**MÁV-START VASÚTI SZEMÉLYSZÁLLÍTÓ Zrt.**

Iktatószám: **17022/2017/START**  
Tárgy: **Kiegészítő tájékoztatás**

A MÁV-START Vasúti Személyszállító Zrt. (1087 Budapest, Könyves Kálmán krt. 54-60.), mint Ajánlatkérő „**Elektronikus mozdony vezérlés alkatrészeinek beszerzése**” tárgyú, a közbeszerzésekről szóló 2015. évi CXLI. törvény (Kbt.) XV. Fejezete alapján, valamint a közszolgáltatók közbeszerzéseire vonatkozó sajátos közbeszerzési szabályokról szóló 307/2015. (X. 27.) Korm. rendelet 2. § (2) bekezdése alapján uniós eljárási rend szerinti tárgyalásos eljárást indított. A közbeszerzési eljárás részvételi felhívása 2017. november 04. napján **TED 2017/S 212-441067** számon jelent meg az Európai Unió Hivatalos Lapjában.

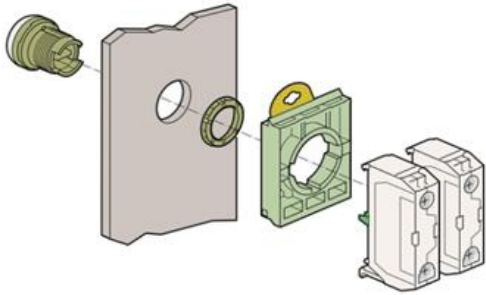
*A lenti képen sárga nyíllal jelzett rögzítő gyűrű a 30mm-es nyomógombok tartozéka külön nem árulja az EAO. Ezt takarja a 729-356 tétel?*

*A megadott katalógusban a 30mm-es kiegészítők nem található rögzítő gyűrű csak Bazel (kiemelő)*

- mellékelek egy szerelési rajzot kérem megjelölni mely alkatrészt értenek a rögzítő gyűrűn, egyben kérem megadni az EAO számát.*

*Lehetséges, hogy ez a 729-356 gyűrű egyéb nem EAO gyártmányú egyéb erősített gyűrűt kívánnak beszerezni?”*
